项目名称：晋能控股电力集团交口 200MW

平价光伏发电项目 220kV 送出工程

《晋能控股电力集团交口 200MW 平价光伏发电项目 220kV 送出工程环境影响报告表》修改说明

晋能控股电力集团交口 200MW 平价光伏发电项目 220kV 送出工程环境影响报告表技术审查意见

附图1 地理位置图 (1格1km)

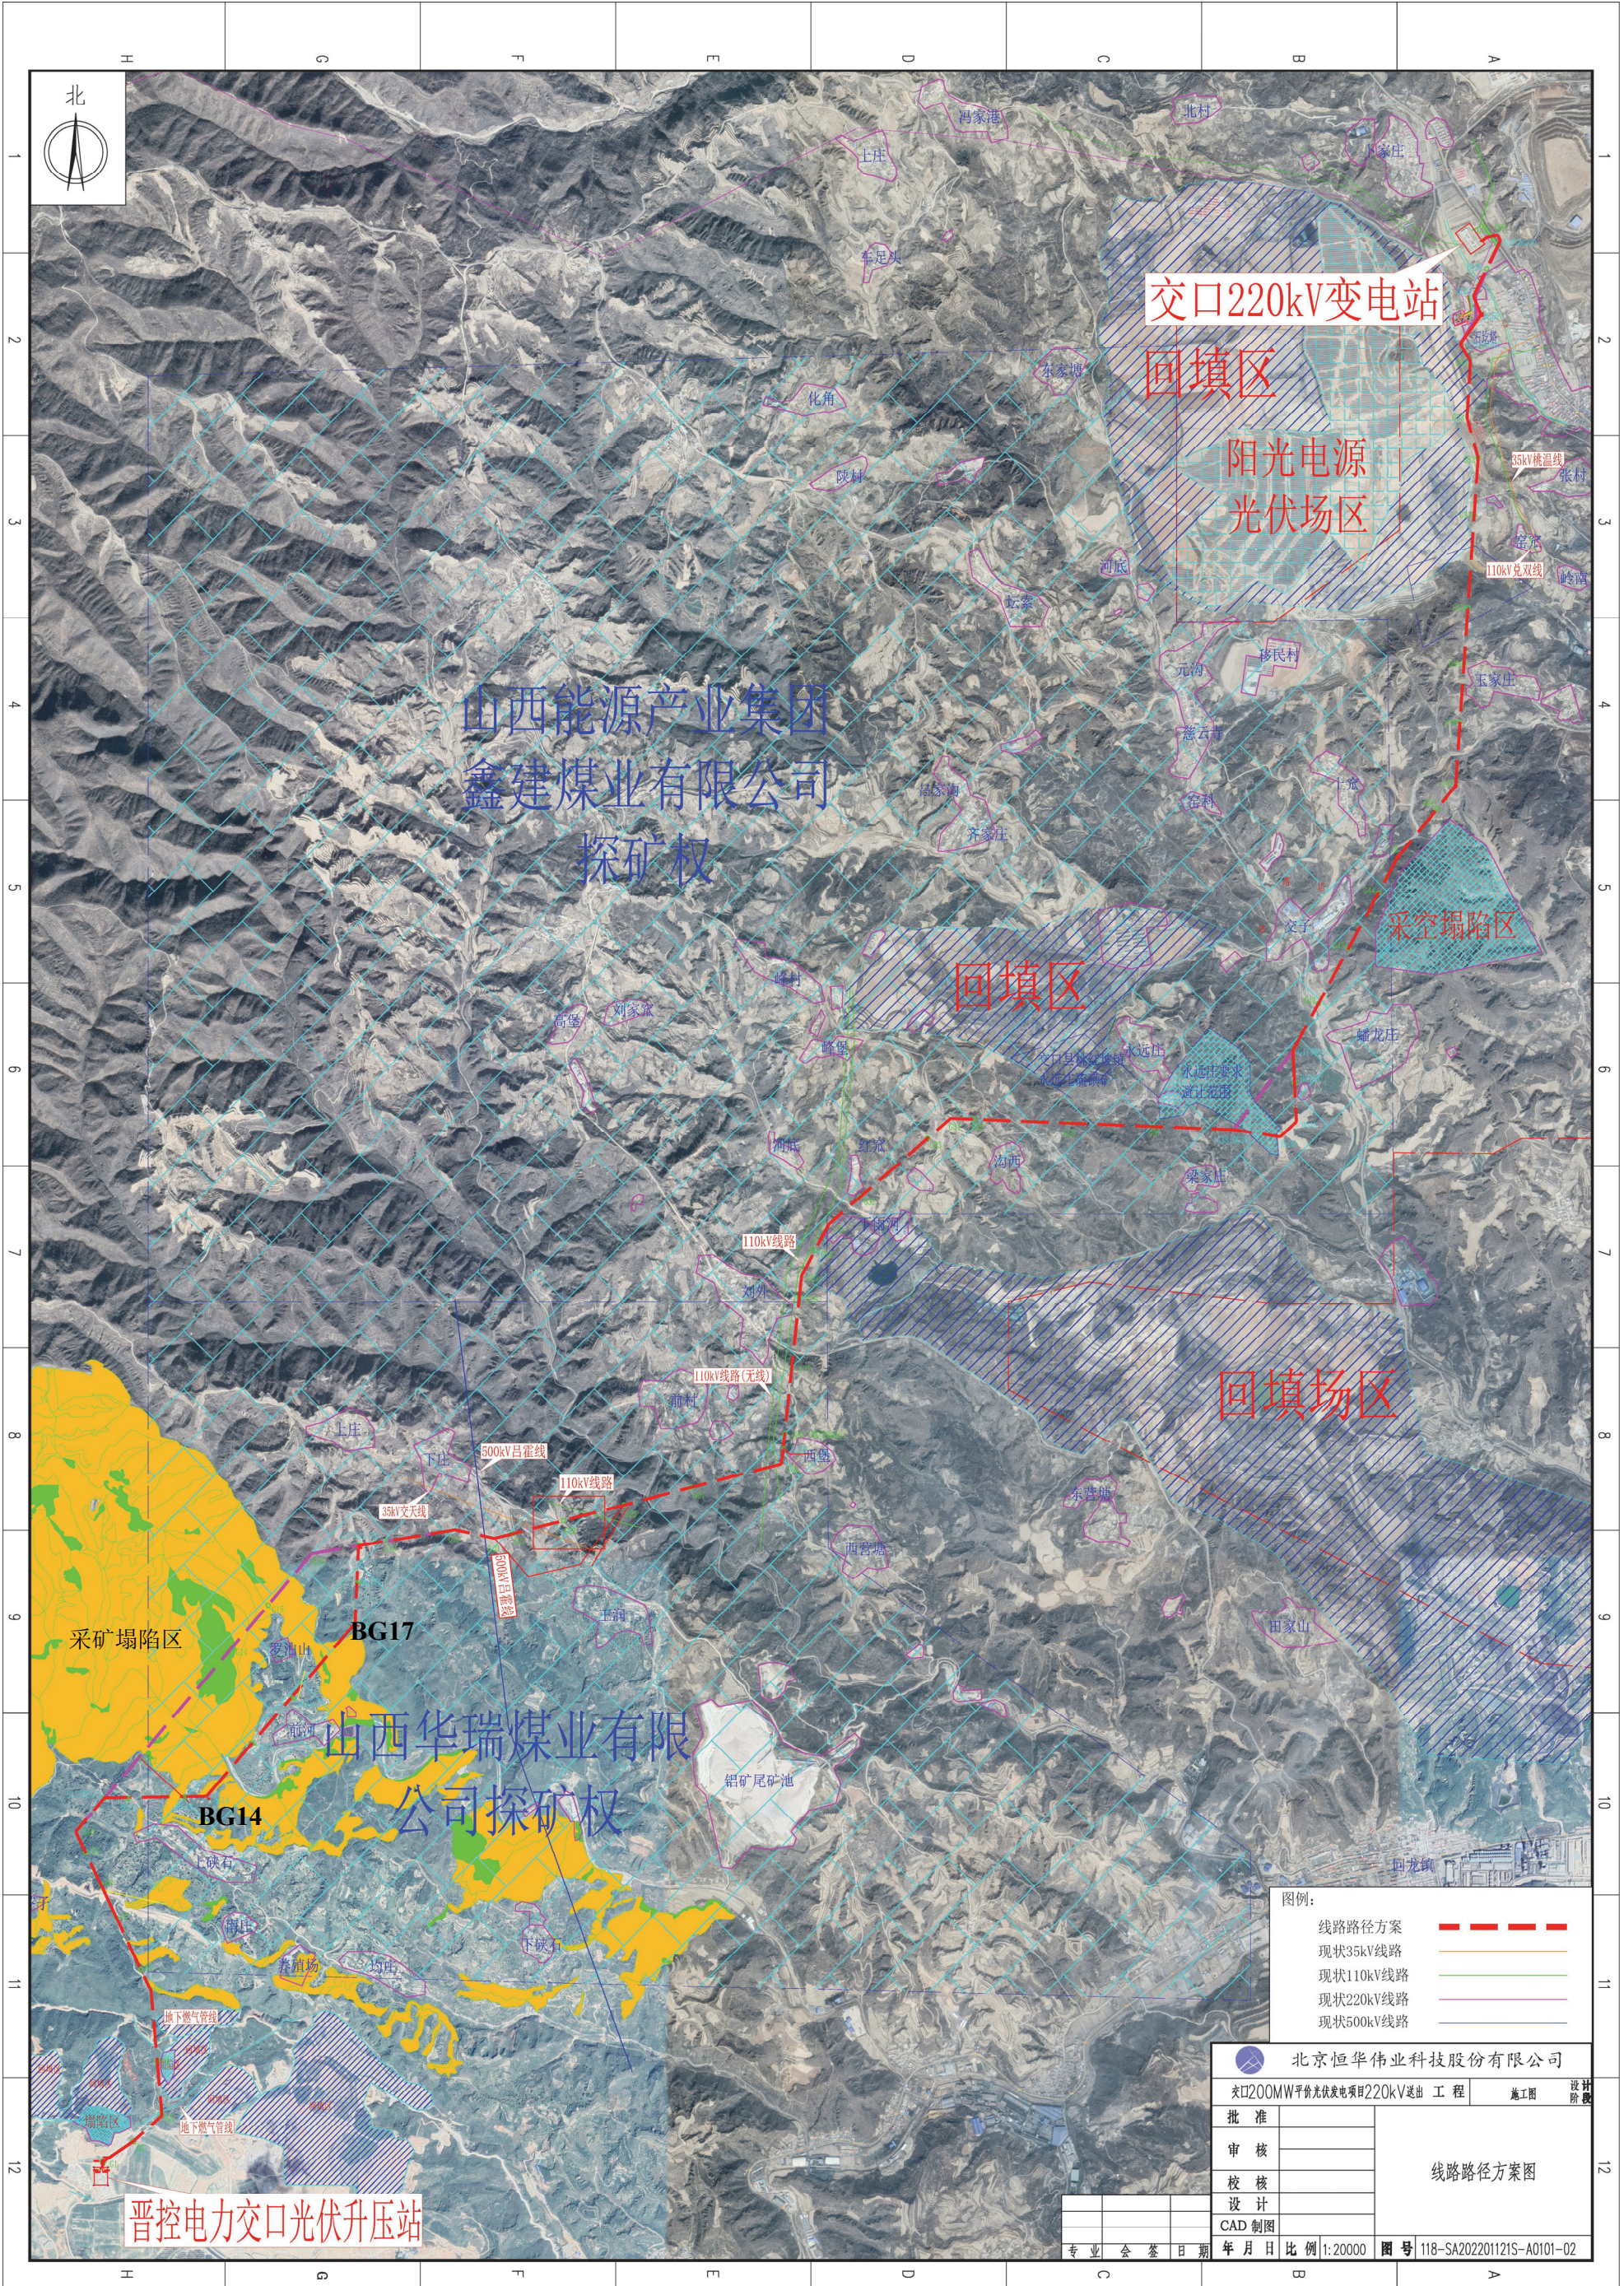
10	核实环境保护措施及环保投资，完善生态环境保护措施监督检查清单。规范相关附图，完善项目地理位置图、路径平面布置图、环境保护目标分布图、典型生态保护措施等相关图件。	核对了环境保护措施及环保投资，完善了生态环境保护措施监督检查清单。按照报告表编制技术指南要求完善项目了地理位置图、路径平面布置图、环境保护目标分布图、典型生态保护措施图。	见正文 P83-84 (表 5-6) P85-88, 附图 1, 附图 2, 附图 8, 附图 22

10.核实环境保护措施及环保投资，完善生态环境保护措施监督检查清单。规范相关附图，完善项目地理位置图、路径平面布置图、环境保护目标分布图、典型生态保护措施图等相关图件。

附图 3-a 塔基位置图

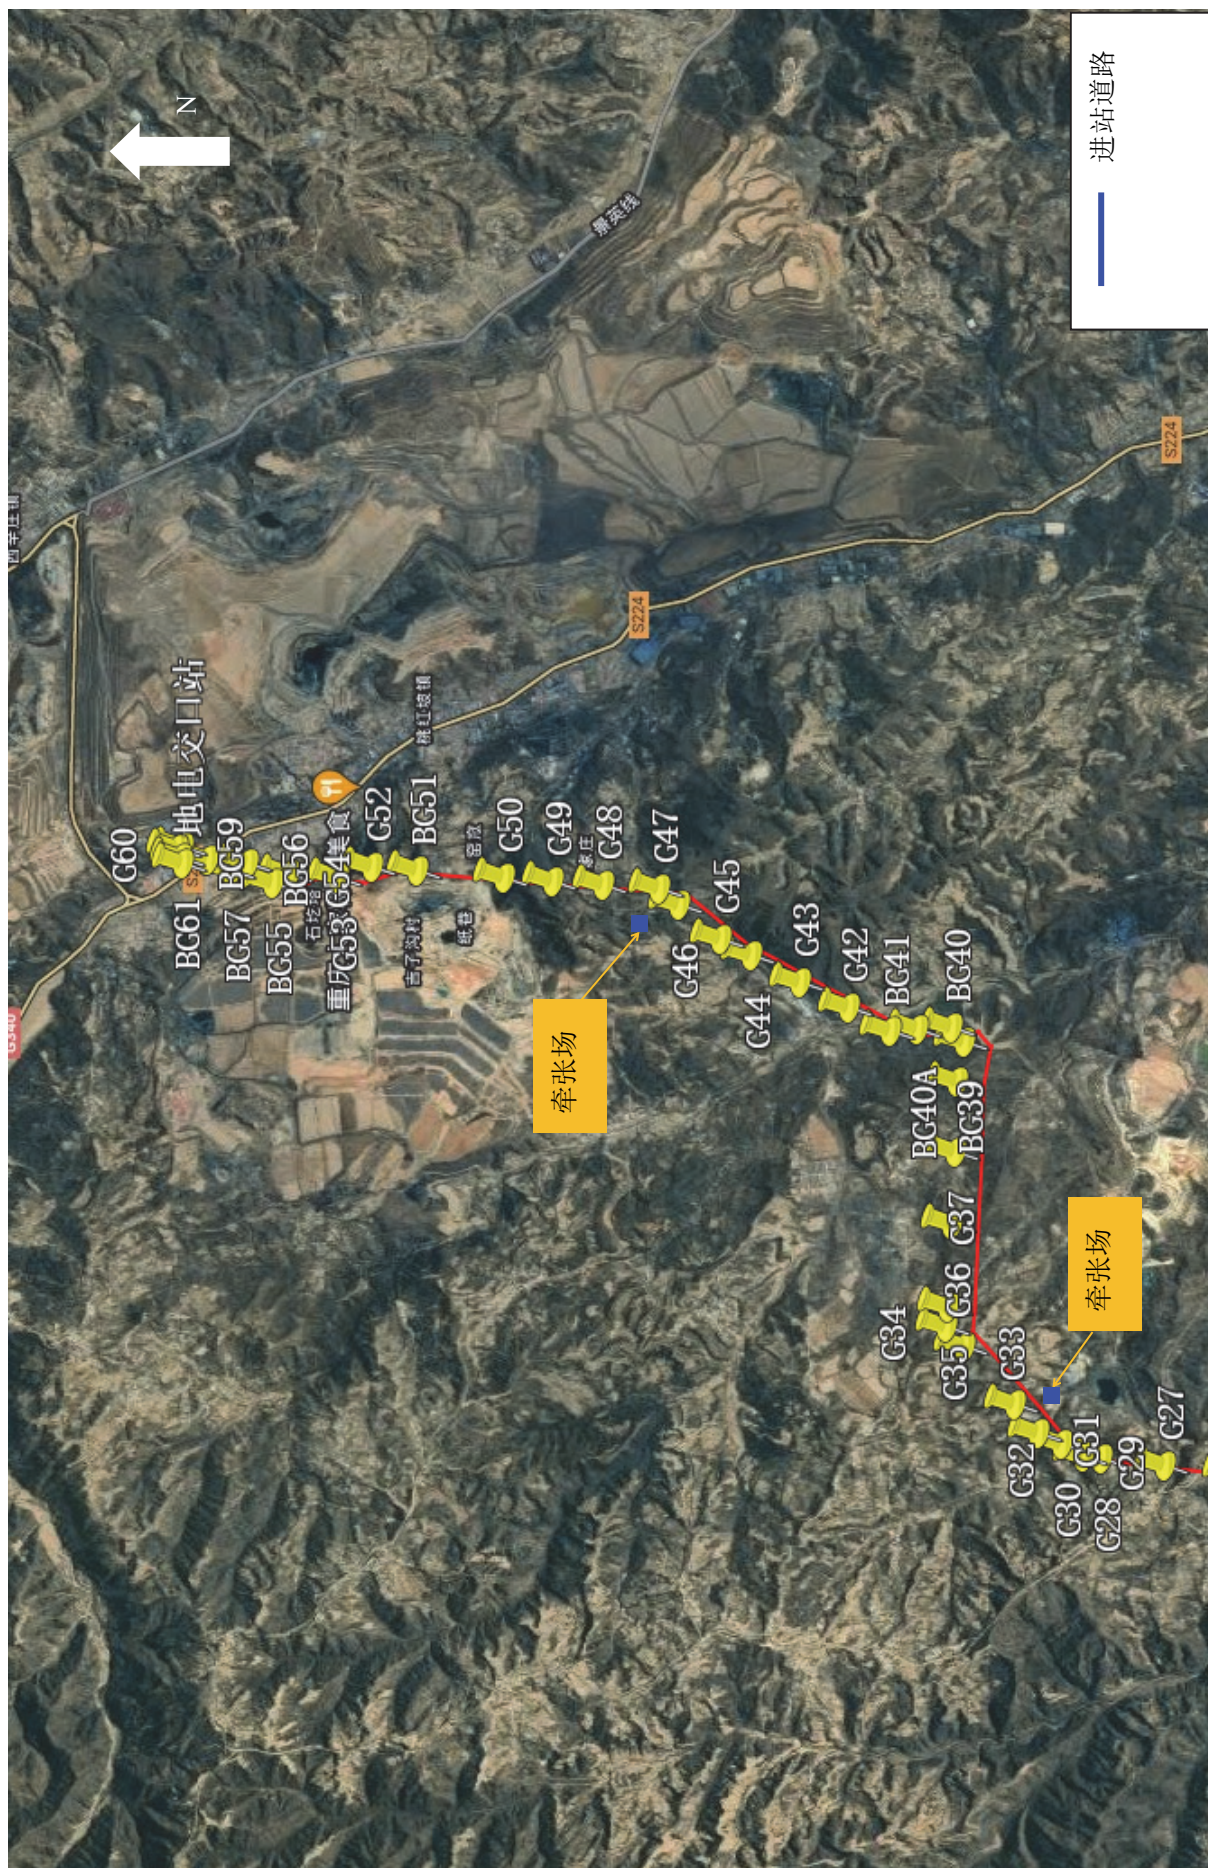
补充了输电线跨越河流的施工内容，并在塔基位置图中标示了各施工区的位置；	见正文 P71，附图 3
		项目升压站占地类型为建设用地（采矿用地），占地面积 12140m ² ；输电线	见正文 P35-36

附图 16 本项目与交口县乡镇集中式饮用水源地分布位置关系图

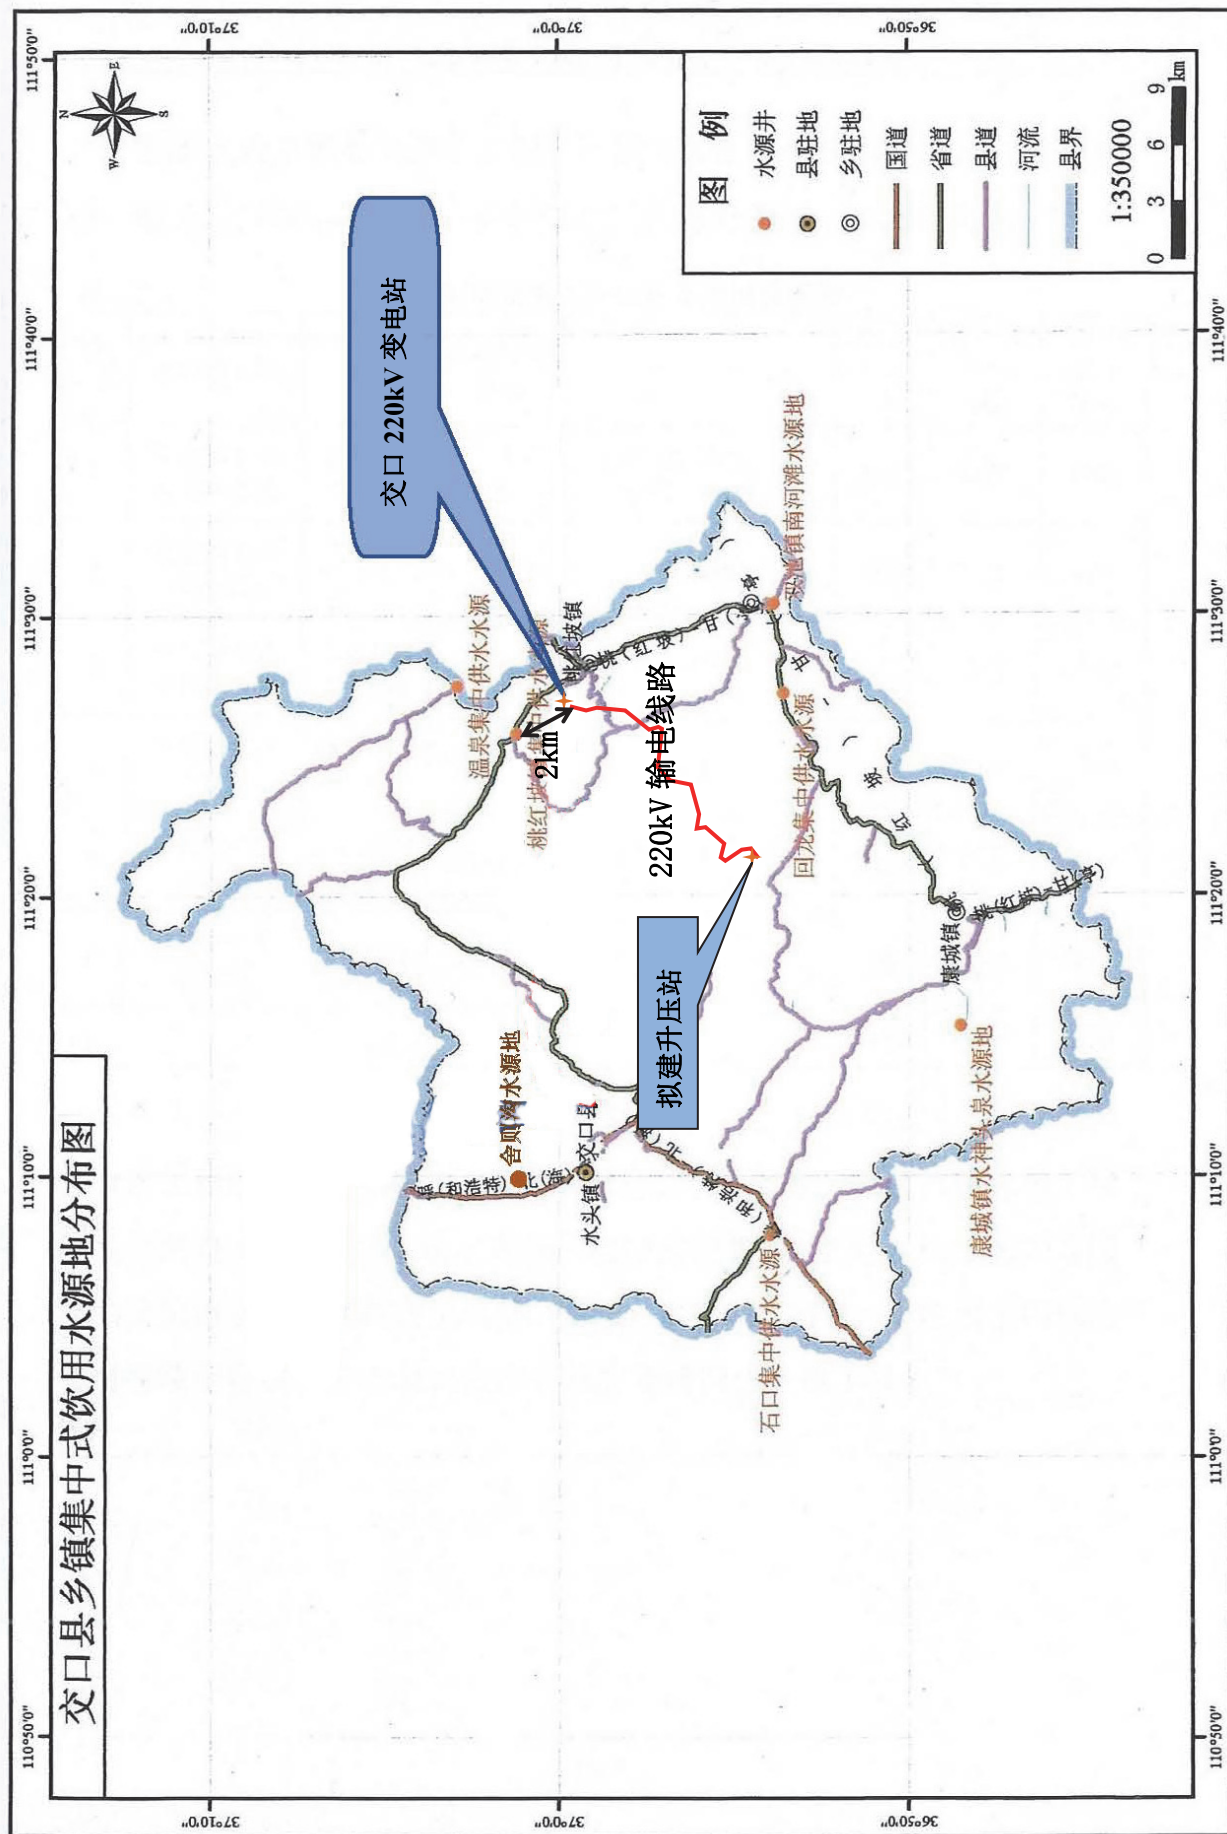
补充了间隔扩建工程噪声影响分析的结果，本次扩建 1 回 220kV 进线间隔不会对地电交口 220kV 变电站厂界四周和间隔处声环境敏感点石圪塔村的声环境造成明显影响。	
8	进一步从升压站规模、平面布置等分析类比监测站的可比性；细化架空输电线路电磁影响预测塔型选择原则，完善塔型、电流等参数，核实电磁影响预测结果，给出敏感目标距导线中心距离，核实敏感目标处电磁影响预测结果；结合变电站间隔扩建实际电磁影响，完善电磁影响分析结果。	本次采用《临西运河 200MW 风电场配套建设 220kV 升压站及送出线路工程环境验收检测报告》220kV 升压站作为类比预测对象，与本项目升压站进行类比，其布置形式、电压等级与本项目相同，出线方式相似，站内主要电气设备经距离衰减后对周围的电磁环境影响也相似，从对环境影响的角度考虑，本次选择该变电站作为类比变电站是可行的。 细化了架空输电线路电磁影响预测塔型选择原则，完善了塔型、电流等参数，核实了电磁影响预测结果，并补充了敏感目标距导线中心 6.5m~9.5m 处的电磁影响预测结果； 核对了敏感目标处电磁影响预测的结果； 结合了变电站间隔扩建的实际电磁影响，完善了电磁影响分析结果。	见专题 P6-8 (表 9, 表 10, 表 11) 见专题 P10-18 (表 12 表 13 表 14) 见专题 P19 (表 16) 见专题 P18
9	进一步核实项目与水源、泉域、文物等位置关系，补充位置关系图，并依据交口县人民政府、林业、文物等部门对项目选址选线意见，进一步从环境影响角度完善选线选线合理性分析。	进一步核对了项目与交口县乡镇集中式饮用水源地（输电线路塔基（BG56~BG61）位于该水源地的东南 2.0km 处，项目不在其保护区范围内）、郭庄泉域（本项目位于郭庄泉域范围内，但不在其重点保护区范围内，距离重点保护区边界约 50.8km）的位置关系，并在图上标出了与本项目的距离。 依据交口县人民政府、林业、文物等部门对项目选址选线意见，进一步从环境影响角度完善了线路路径比选及选线选线合理性分析的内容。	见正文 P64-65 附图 16, 附图 17 见正文 P66-68 (表 4-12)

附图 17 本项目与泉域位置关系图

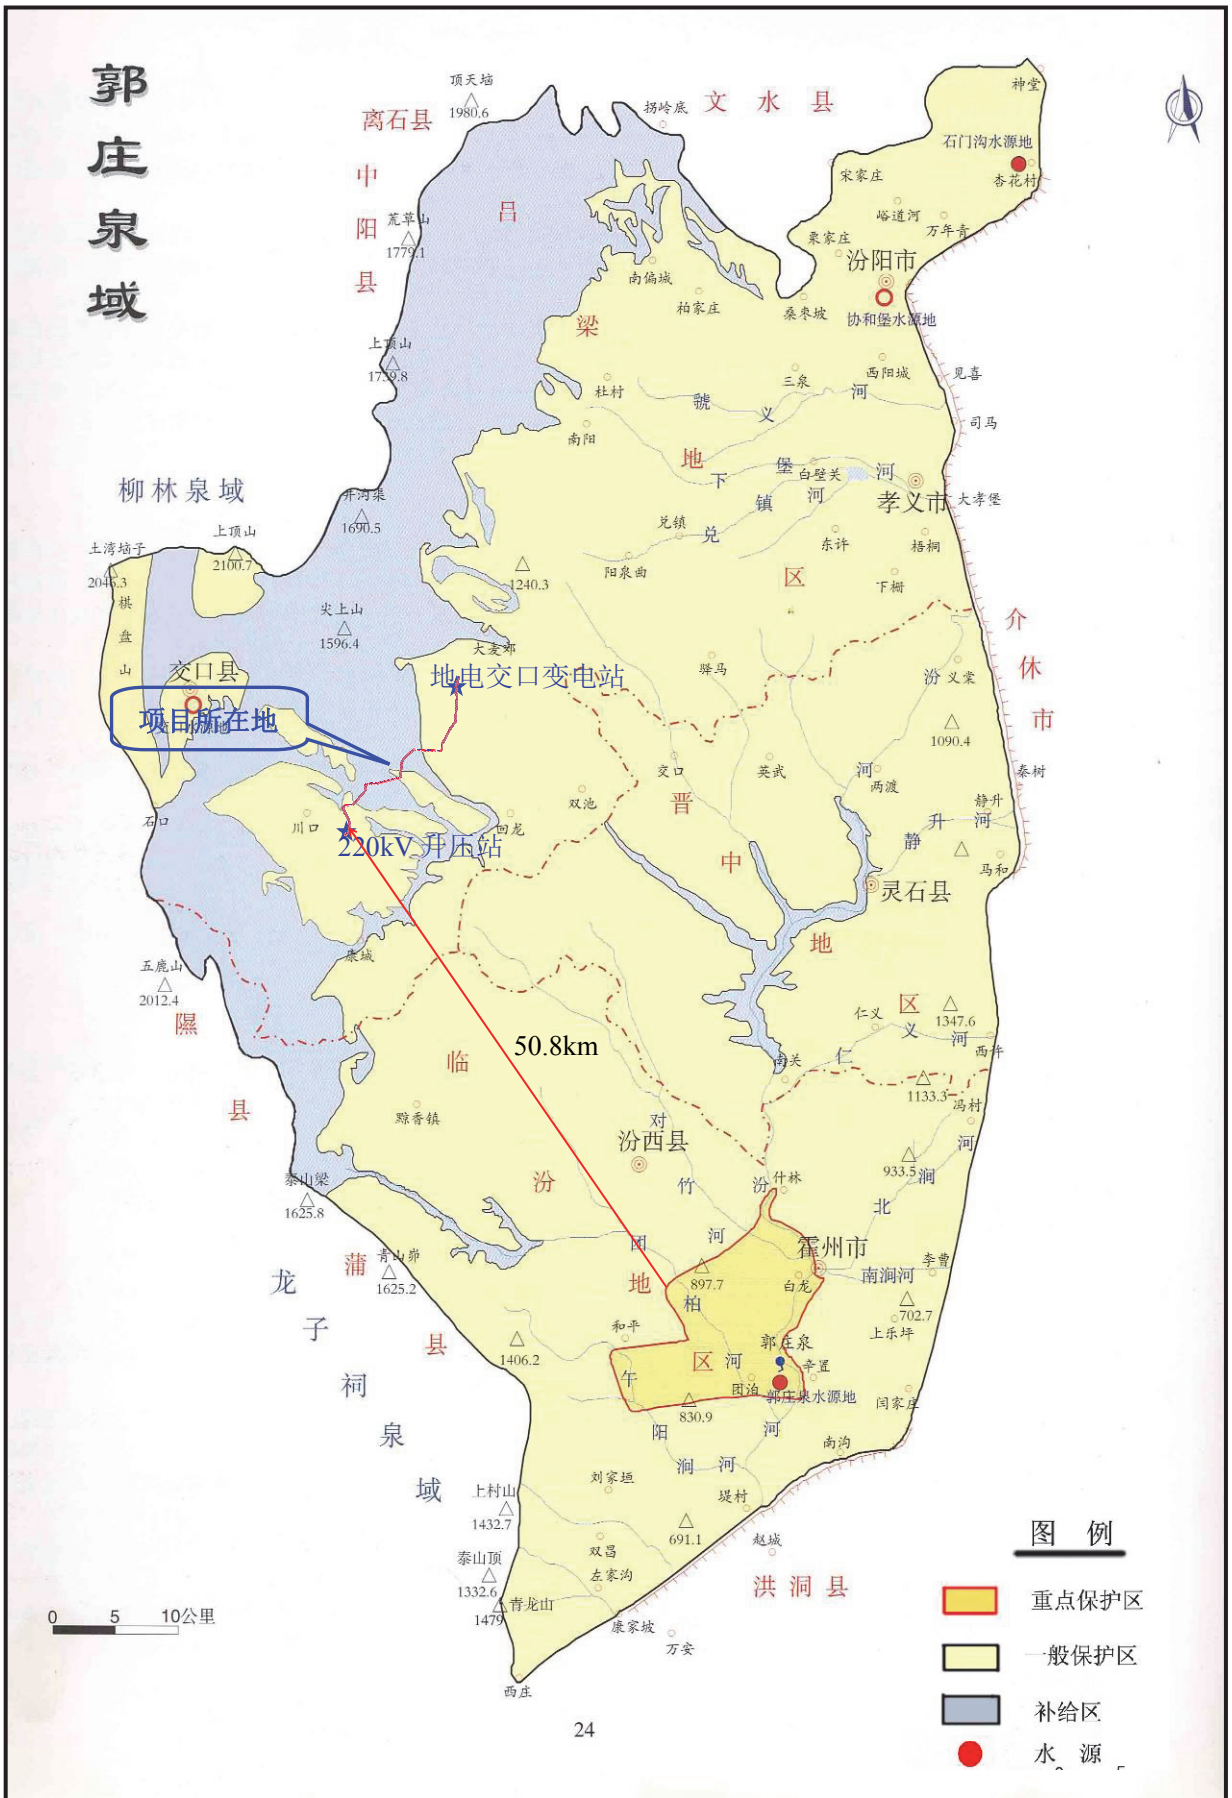
9.进一步核实项目与水源地、泉域、文物等位置关系，补充位置关系图，并依据交口县人民政府、林业、文物等部门对项目选址选线意见，进一步从环境制约因素及环境影响角度完善线路路径比选及选址选线环境合理性分析。

本项目位于郭庄泉域范围内，但不在其重点保护区范围内，距离重点保护区边界约 50.8km，本项目与郭庄泉域位置关系见附图 17。
